株式会社タカチ電機工業

## 製品仕様変更のご案内

■ 仕様変更対象製品(現在庫状況) : BMP3040P(約4ヶ月)

詳細

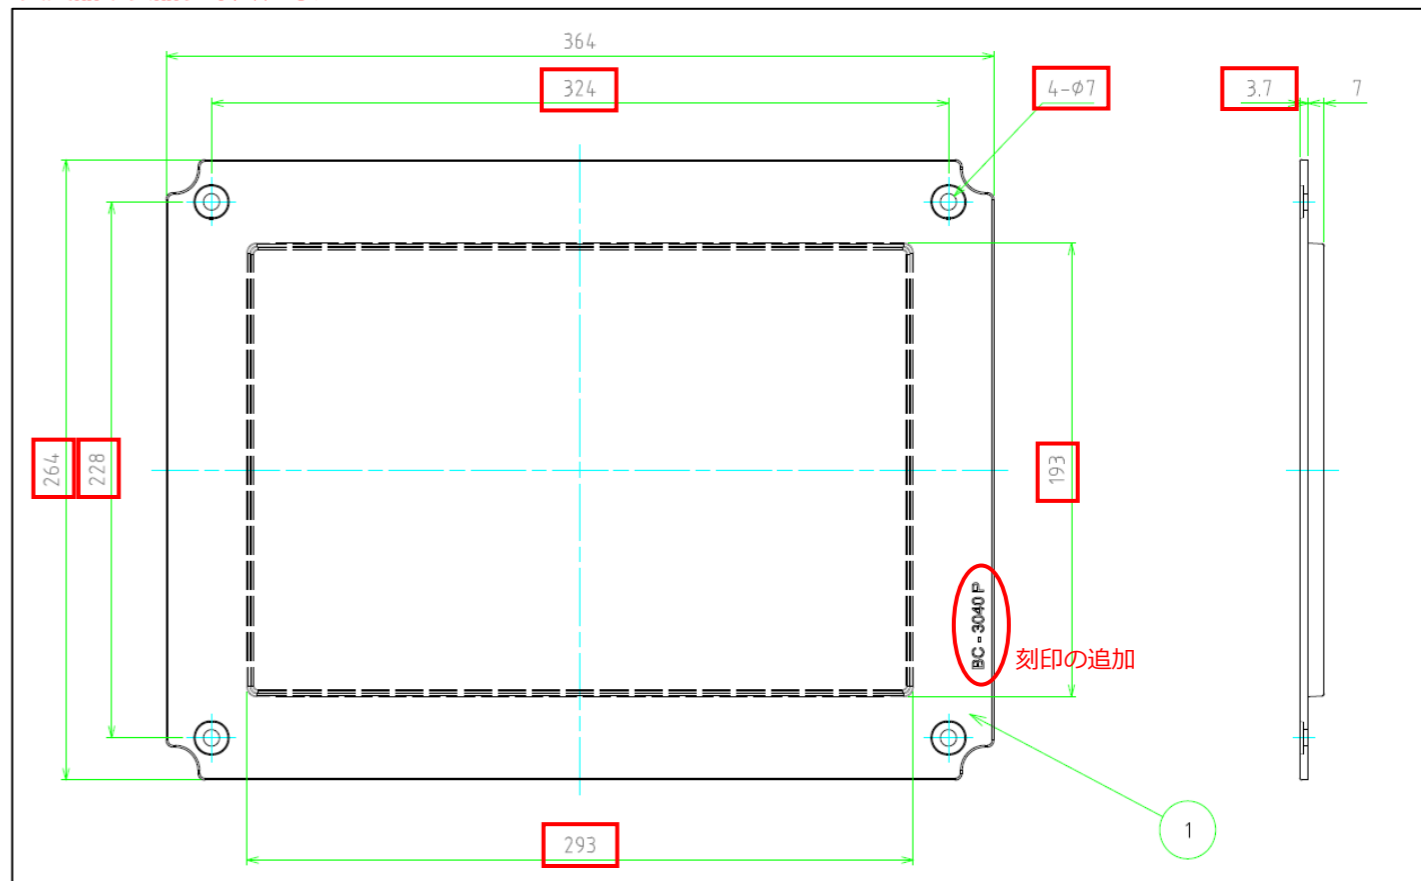
■ 仕様変更内容 : 製品サイズ、形状

従来品の製品サイズ、寸法

変更品の製品サイズ、寸法

従来品の外観、形状

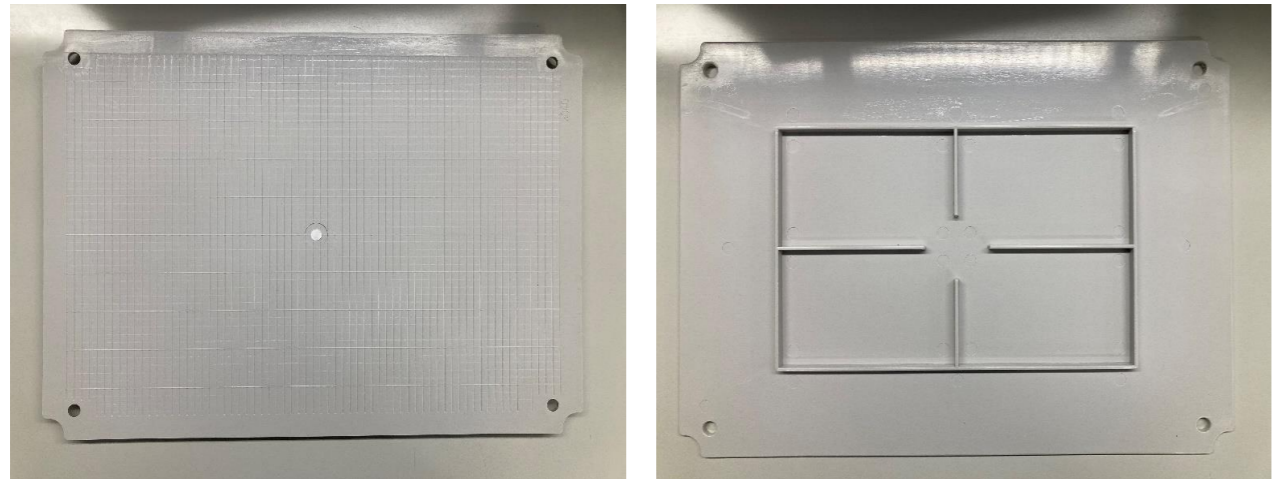
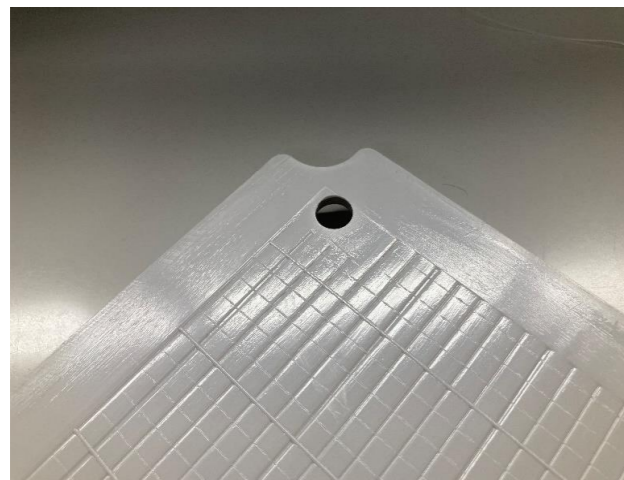
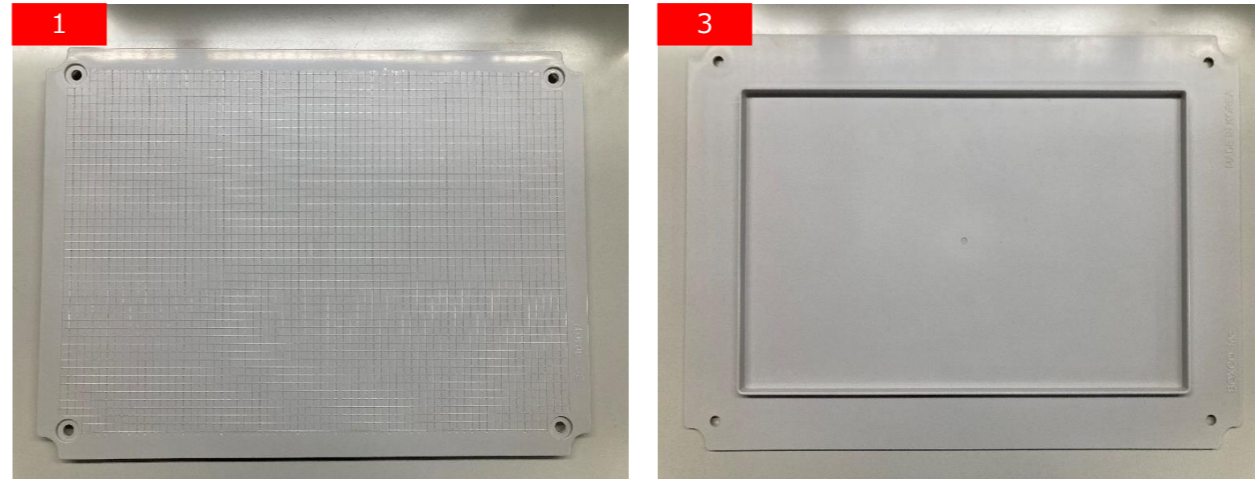
変更品の外観、形状

- 1 表面のゲート口の移動(裏面へ)
- 2 取付け穴に窪みが追加
- 3 裏面のリブの大きさ・形状が変更
